**Besprechungsprotokoll vom 22.01.14
Arbeitskreis Brandschutz Projekt Stuttgart-Ulm**

**Erstellt am: 24.01.2014
Erstellt von: Jens Lindenau**

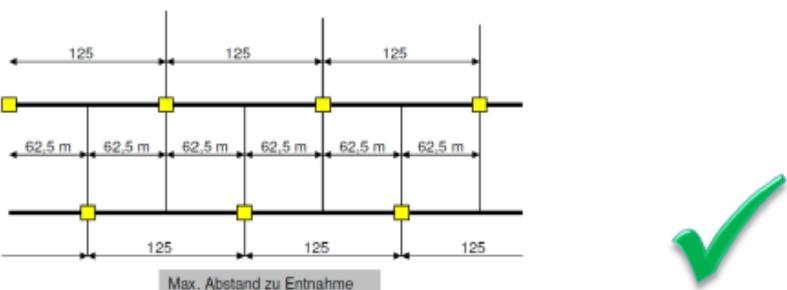
4. Löschwasserversorgung Tunnel	Abstimmung
Hr. Bieger erläutert anhand der bereits in einer der letzten Arbeitsgruppensitzung gezeigten Fotos (Folie 10) wie die Löschwasserentnahmestellen üblicherweise in DB-Tunneln ausgeführt werden. Heutiges Thema ist nur die Frage der Menge der Absperrschieber. Normalerweise sind in jeder Tunnelröhre alle 125 m Absperrschieber angeordnet, die beim Vorgehen erst durch die Feuerwehr geöffnet werden müssen. Zusätzlich sind Absperrschieber an den jeweiligen Querschlägen angeordnet. Da dieses System ja schon in der speziellen Sitzung zur Löschwasserversorgung kritisiert wurde, wird die bisherige Version dahingehend abgeändert werden, dass nur noch die Absperrschieber an den jeweiligen Querschlägen eingebaut werden und auf die Schieber im Tunnel verzichtet wird. Diese Version ist möglich, da bei Zweiröhren-Tunneln immer nur die Leitung in der „gesunden“ Röhre unter Druck gesetzt wird, bei der nicht die Gefahr besteht, dass ein Teil der Leitung durch eine Entgleisung zerstört wurde und dann das Löschwasser ungehindert auslaufen würde.	Die Fw stimmt dieser Version unter Vorbehalt der noch zu liefernden endgültigen Version der Löschwasserversorgung zu.

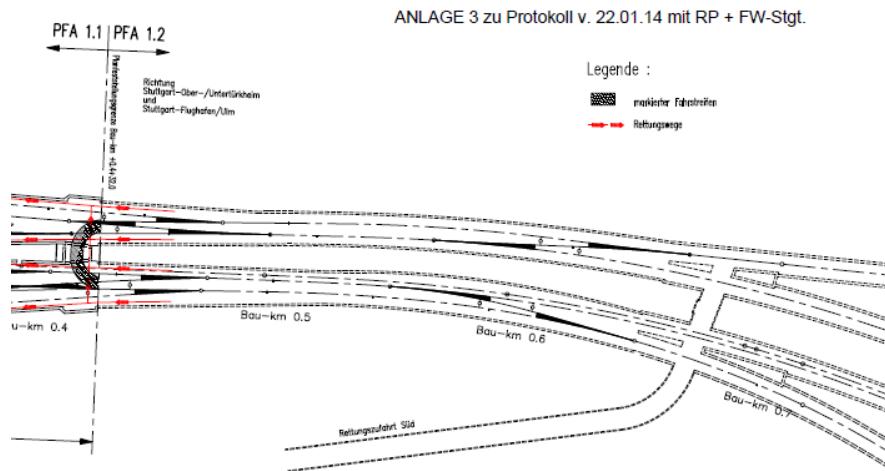
<i>Anmerkung Hr. Bieger:</i> Die DB AG hat ein eigenes Notfallmanagement. Sie ist aber nicht verantwortlich für das Notfallmanagement der SSB oder der Stadt. Selbstverständlich muss eine Absprache
